川内原子力発電所1号炉、2号炉審査資料

川内原子力発電所1号炉及び2号炉

標準応答スペクトルを考慮した地震動評価における
地盤（敷地内の地質・地質構造）について
（コメント回答）

2022年4月22日
九州電力株式会社

敷地内における地質図の凡例の記載の考え方

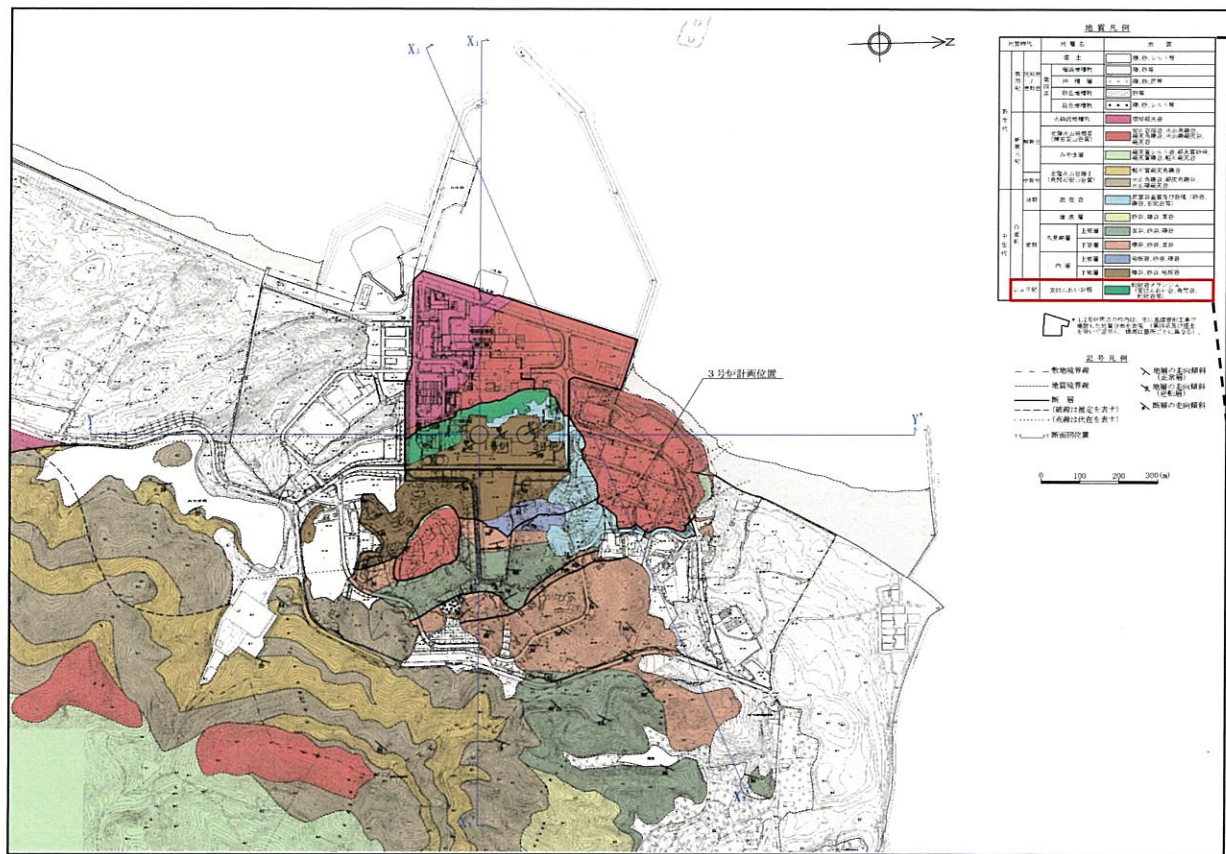
【コメントNo. 6】

変はんれい岩類について、地質層序と地質図の凡例の記載の考え方を説明すること。

- 地質図の凡例については、地層が形成された時代で統一しており、「地層として変はんれい岩類が形成された時代」のみを記載している。
